廃スラッジ回収施設の設置に係る 指摘事項リストに対するご回答

2023年11月2日

東京電力ホールディングス株式会社

指摘事項リスト (1/2)

2.換気空調設備における各弁、およびダンパの機能(1/5)(系統図)

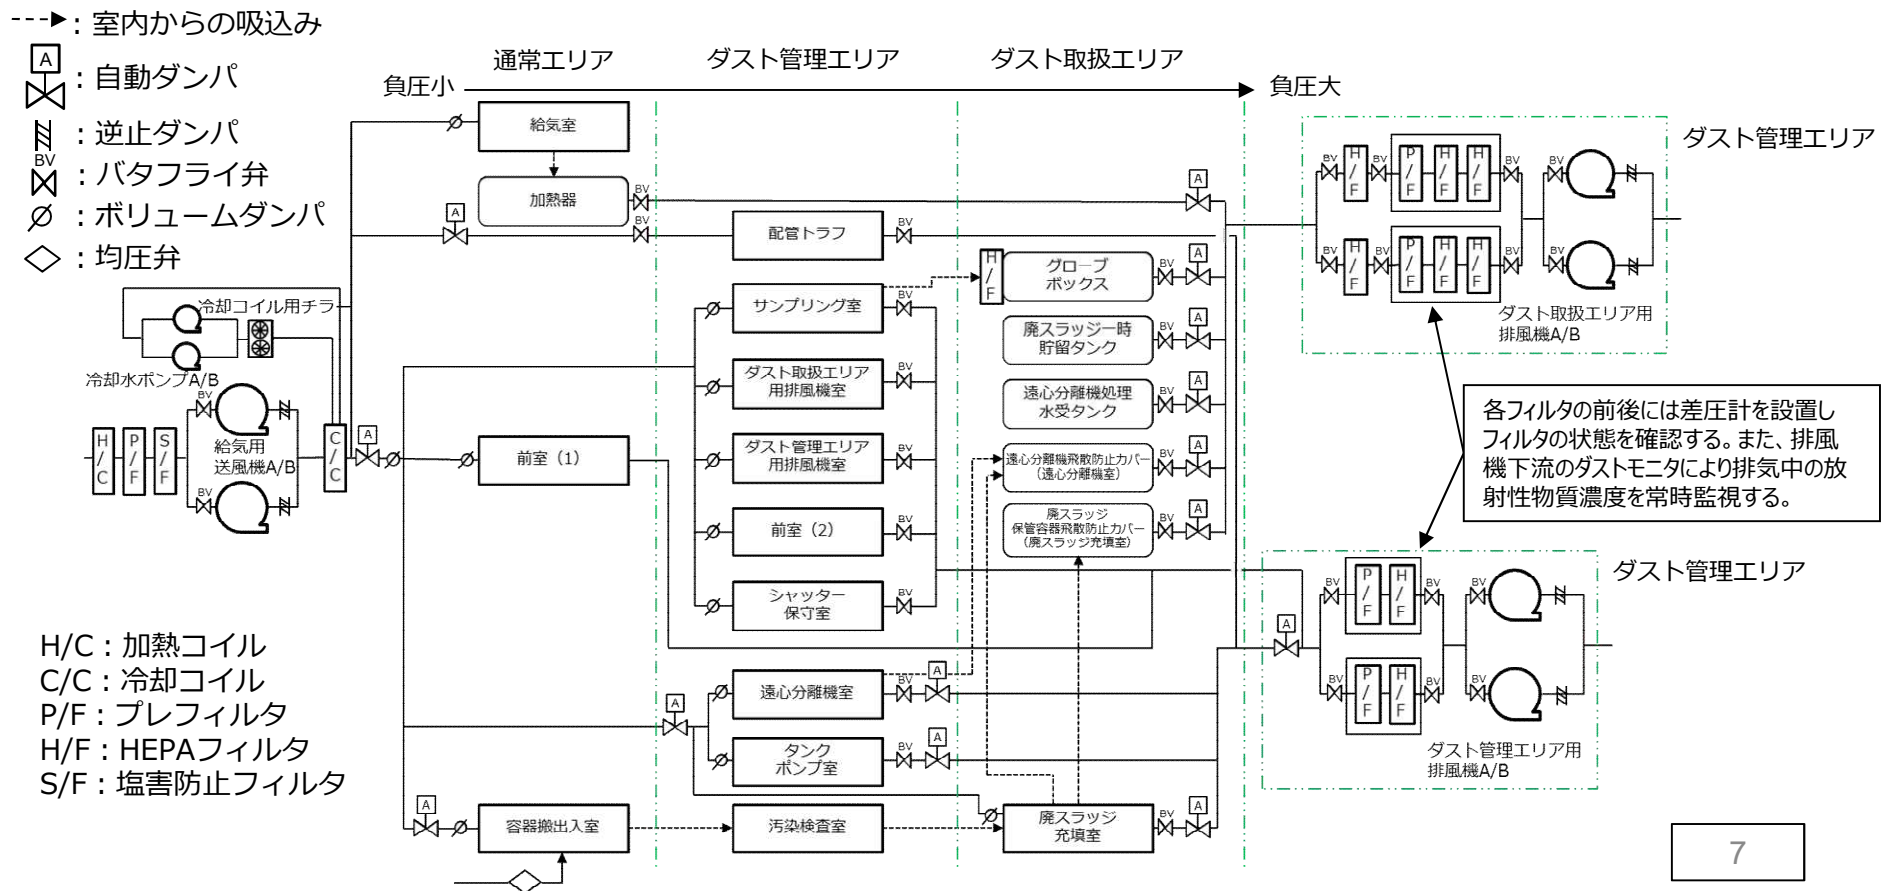
-
1. 廃スラッジを充填した保管容器の保管場所選定について 【指摘事項リストNo.10】
 2. 換気空調設備における各弁、およびダンパの機能 【指摘事項リストNo.11】
 3. 機器点検時におけるエリア設定 【指摘事項リストNo.12】
 4. 換気空調設備の耐震クラス設定に関する検討ケースの妥当性 【指摘事項リストNo.16】

- 各室内の換気は給気設備（100%×2台）、ダスト取扱エリア用排風機（100%×2台）、ダスト管理エリア用排風機（100%×2台）により実施し、万が一の機器の単独故障時でも運転中に負圧が途切れない用に多重化した設計とする。
- 各室内は換気流量を調整し、ダスト取扱エリア、ダスト管理エリア、通常エリアと3段階に分けて気圧を低く維持できる設計とする。
- 排気中の放射性物質濃度が告示以下となるように適切にHEPAフィルタを設置するとともに、HEPAの破損を防止するために加熱・冷却コイルを設置し適切に除湿を行える設計とする。
- 廃スラッジ充填室は、脱水した廃スラッジを廃スラッジ保管容器に充填し、蓋を閉めるまでの間を考慮し、ダスト取扱エリアとしているが、ダスト取扱エリアと同じ排気先ではなく、ダスト濃度の低いエリアの排気先であるダスト管理エリア用排風機にて排気する。理由は次ページにて示す。
